Nr uzgodnienia 251113 0154/TTDSIA/BG/01 K-ce dn. 21.11.2025r.  
1. Przy skrzyżowaniach i zbliżeniach do 1m od osi istniejącej infrastruktury telekomunikacyjnej prace prowadzić ręcznie z zachowaniem szczególnej ostrożności zgodnie z obowiązującymi normami i przepisami techniczno-budowlanymi pod nadzorem właścicielskim przedstawiciela Orange Polska.

DROGMA Andrzej Morawiec 42-300 Myszków, ul. Słowackiego 87A NIP 577 11 65 345 tel: 501 606 989 e-mail: drogma@poczta.fm	
Inwestor: Miasto i Gmina Pilica ul. Żarnowiecka 46a 42-436 Pilica		temat: "Przebudowa drogi w miejscowości Dobra, Gmina Pilica"	
Nazwa rysunku: Plan zagospodarowania terenu		Rysunek nr: 1	
Projektant: mgr inż. Jowita Morawiec Nr uprawnień: SLK/0716/PBD/24	Podpis:	Data: 10.2025	Skala: 1:500

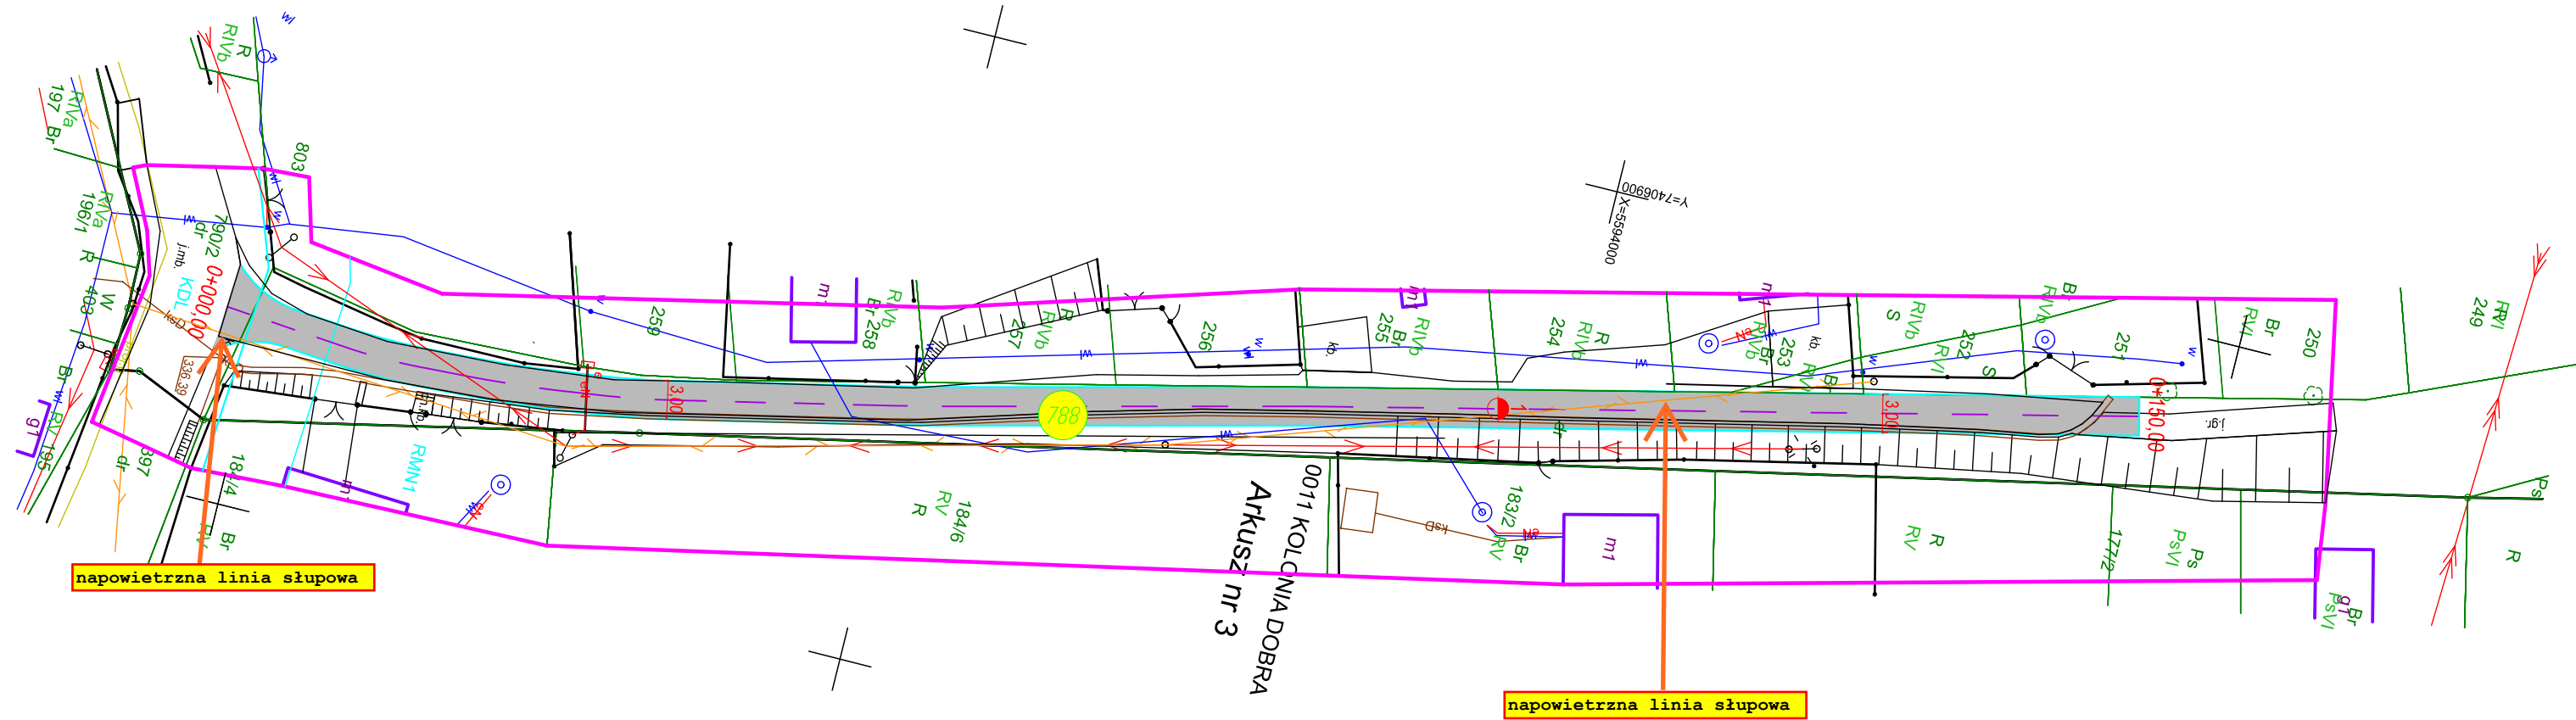
2. Przed planowanym rozpoczęciem robót należy wystąpić z wnioskiem o realizację nadzoru właścicielskiego wg zasad pracy na infrastrukturze Orange Polska podanych na stronie internetowej [www.orange.pl/wniosek nadzor](http://www.orange.pl/wniosek nadzor)

3. Każde wejście na infrastrukturę własności Orange Polska bez złożonego w/w wniosku, będzie traktowane jako nielegalne i zgłaszane do organów ścigania oraz Państwowego Inspektora Nadzoru Budowlanego z wszelkimi tego konsekwencjami.

4. W przypadku nie zastosowania się do w/w uwag całość kosztów związanych z usunięciem ewentualnych awarii oraz zabezpieczeniem istniejących urządzeń telekomunikacyjnych poniesie Inwestor (Wykonawca).

**Uzgodnienie jest ważne przez 12 miesięcy.**  
Uwagi: W przypadku zmiany rzędnych terenu należy zachować odległość pionową przewodu telekomunikacyjnego wynoszącą min. 4,7m od niwelety terenu.  
Uzgodniła : Barbara Gajowczyk
